# 2024 年 11 月 ITU-R WP1C 電波監視ハンドブック ラポータグループ会合報告書（案）

【会合名称】ITU-R WP1C 電波監視ハンドブックラポータグループ（RG）会合

【会 期】2024 年 11 月 5 日（火）～ 2024 年 11 月 12 日（火）

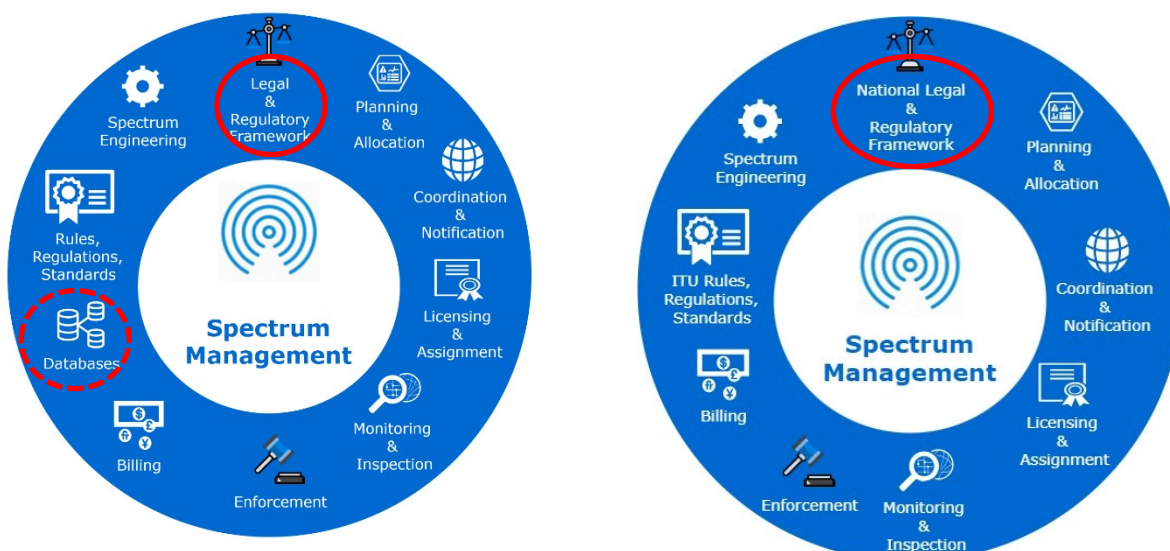
- 図 1.1-1(国レベルの周波数管理システムの概略図)について
  - 図 1.1-1 中の databases という項目が削除され、「Legal & Regulatory Framework」が「National Legal & Regulatory Framework」へ変更になった。ブラジルから「Legal and regulatory framework」と「Rules, regulations and standards」が混同しているように見えること、Database についてはチャプター3bis で扱うためここでの記載は必要がないことが指摘され、それに伴い修正がされた。

上図に図 1.1-1 の改訂前後を示した(右：改訂前、左：改訂後)。破線で囲んだ箇所が削除され、実線で囲んだ箇所の文言が変更されている。

- 到来角について
  - オマーンから到来角については DOA (到来方向推定) の可能性についても明記してほしいと提案され、中国から DOA は利用するが学術書で用いられるものであると回答した。
- 図 5.4-14 について

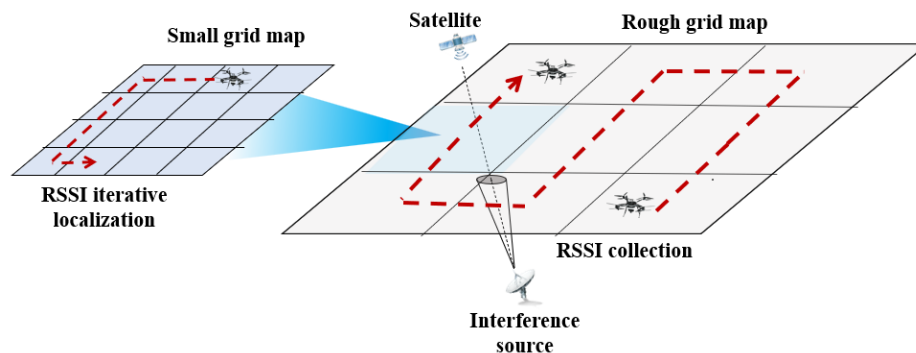
- オマーンから図内に干渉源があることを明記してほしいとコメントがされた。チャプター5 レポートから図中に監視局があることを明記してほしいとコメントされた。中国から当該図において監視局は Aerial platform(図の場合はドローン)に搭載されている監視機器に相当するという認識であり、機器がドローンに搭載されていることは本文中で言及していると返答された。
- チャプター5 レポートは中国からの返答に理解を示すと同時に、ドローン監視の対象が衛星・船舶など様々な用途があることを明確にするために、改めて図の改訂版を作成、送付することを中国に求めた。中国は、監視対象に関する記載は図中ではなく文章内で明記し、併せて監視手法に関しても記載すると回答し、チャプター5 レポートはこれに同意した。
